# WEG nr. 887-1941

Aantal ingediende bezwaren: 2

## **VOORSTEL TOT ANTWOORD OP DE BEZWAREN**

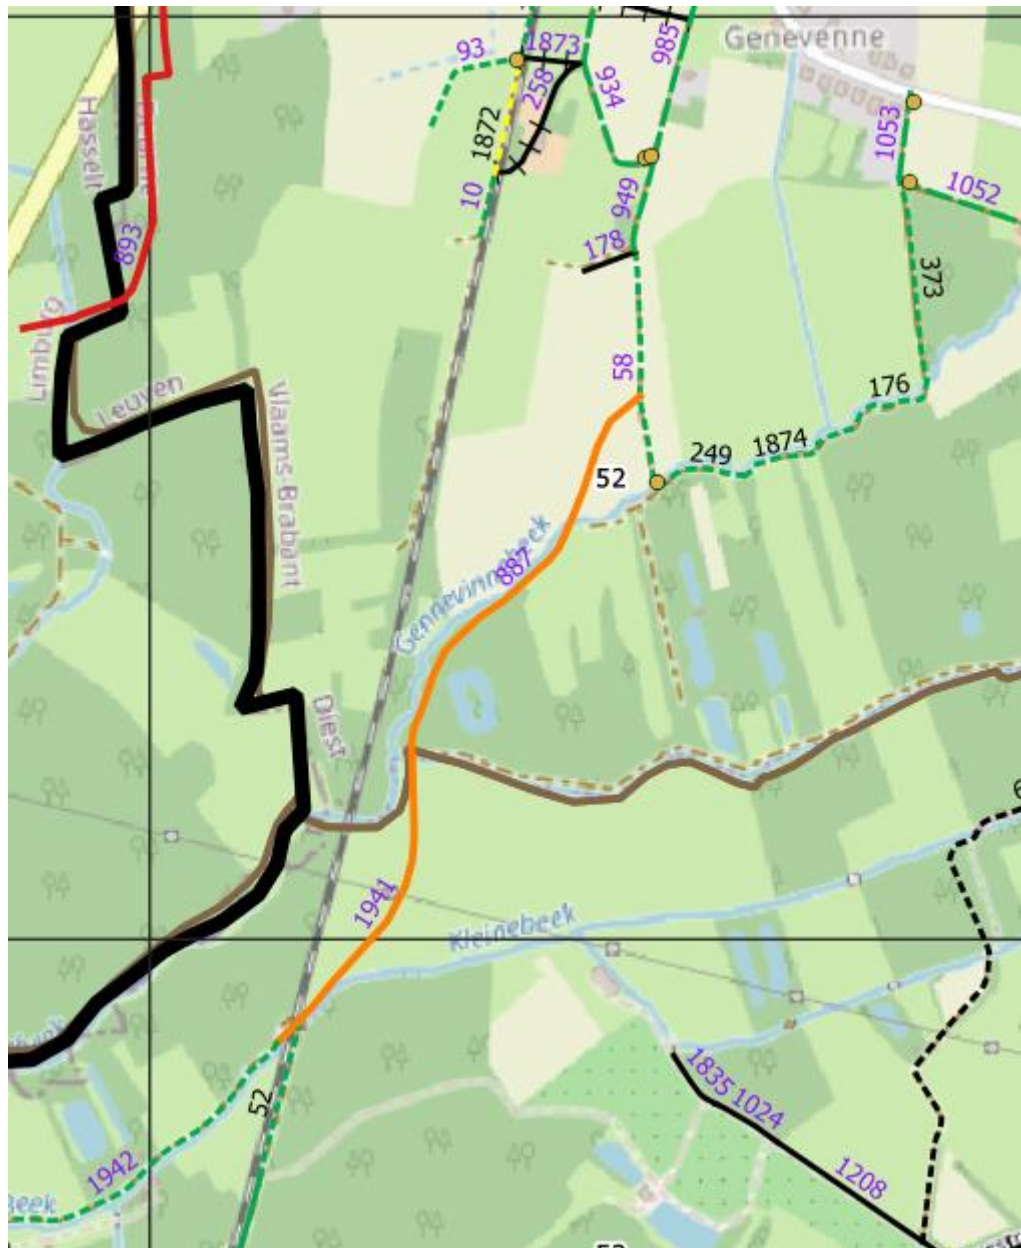
Waarom wordt er geen verbinding gemaakt tussen 1872 (Deurne) en 52 (Schaffen) langs de spoorweg in plaats van 1941 en 887 te verleggen. Naast de spoorlijn is ruimte vermits de NMBS eigenaar is van deze strook voor het aanleggen van een tweede spoor.

**Tussen wandelweg nr. 1941 en 887 is er geen brug over de Grote Beek/ Winterbeek.**

Uit de wenslijnen blijkt dat de aanleg van een veilige, snelle wandel- en fietsverbinding tussen de dorpskern van Deurne en deze van Schaffen (en aansluitend richting Diest-Centrum) door velen wordt gevraagd, niet alleen vanuit praktisch, maar ook vanuit veiligheidsoogpunt. Op het eerste gezicht lijkt het het meest logisch om deze verbinding te creëren parallel aan de spoorlijn. Hiertoe zal uiteraard in een verdere fase een haalbaarheidsstudie moeten worden uitgevoerd.

In het kader van de realisatie van deze fietsverbinding werd beslist om de buurtwegen, reeds gelegen in de buurt van de spoorweg, met een duidelijke as Schaffen – Deurne te heropenen of te verplaatsen. De paden nrs. 887 en 1941 kaderen in dit project.

De actie, zoals voorzien in het actieplan, voldoet dus aan de wens zoals geuit in bezwaar 1. Het bezwaar is in deze zin dus ongegrond.

Betreffende bezwaar 2 zal uit een haalbaarheidsstudie moeten worden blijken welk tracé zich het meest leent voor de fietsverbinding. Daartoe zullen alle partners, waaronder de Watering, betrokken worden bij het project. Desgevallend zal een brug moeten worden voorzien over de Grote Beek / Winterbeek. Hierover kan nu nog geen uitspraak worden gedaan.
